Op maandag 13 november organiseerde projectteam Buggenum, bestaande uit Waterschap Limburg en aannemerscombinatie Dijkzone Alliantie een ontwerp-inloopbijeenkomst over dijkversterking Buggenum. De ontwerp-inloopbijeenkomst was goed bezocht door zo'n 60 belangstellenden. Per deelgebied zijn de ontwerptekeningen met dwarsdoorsnedes getoond en de reacties opgehaald.

Deelgebied 1 Arixweg – Groeneweg (dijkvakken 1-3)

Deelgebied 2 Groeneweg – Dorpsstraat (dijkvak 4 en 5)

Deelgebied 3 Koelwaterkanaal / spoordijk – Berikstraat (dijkvakken 6 en 7)

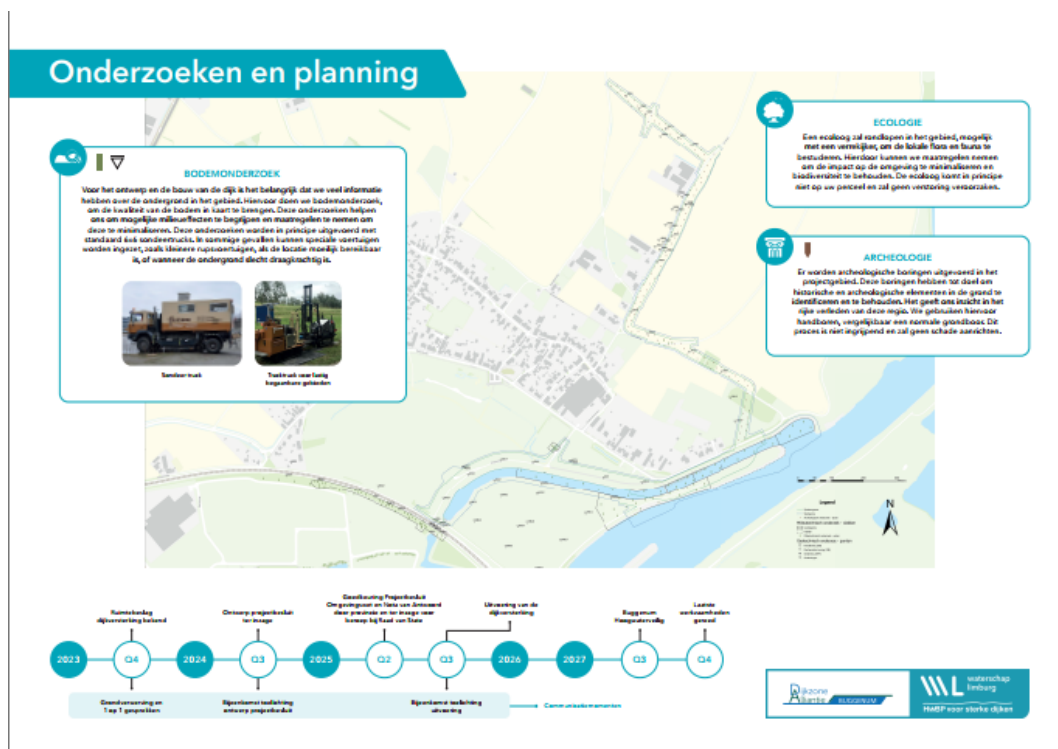
- De drijvende brug wordt terug gebracht bij de nieuwe locatie van de aanlegsteigers.
- Problemen met parkeren is iets dat met de gemeente opgepakt moet worden. Wij gaan geen extra parkeerplaatsen toevoegen. Er zijn al bestaande parkeervoorzieningen bij het Veerhuis en de Dorpsstraat.

- Bewoners maken zich zorgen over de verontreiniging onder het OML terrein. Aanwezigheid van deze verontreinigingen is bekend vanuit uitgevoerde milieukundige onderzoeken ter plaatse van dijkvak 7 waaronder de aanwezigheid van vliegias op een zekere diepte en hier wordt dan ook rekening mee gehouden bij de ontwerp werkzaamheden.

- In de toekomst blijven de percelen (waaronder het perceel van de provincie Limburg tussen de Maas en het koelwaterkanaal ('Vogelkop') via hetzelfde dijkpad bereikbaar.

- Een hoge dijk achter het spoor bij huizen Berikstraat is wenselijk bij bewoners in verband met zicht op het OML terrein. We dragen echter alleen zorg voor de waterveiligheid en hebben geen financiering voor een hogere dijk op dit punt.

- De vormgeving van dijkversterking ter plaatse van dijkvak 7 is nog onzeker. Deze wordt in de winter 2023/2024 nader uitgewerkt.
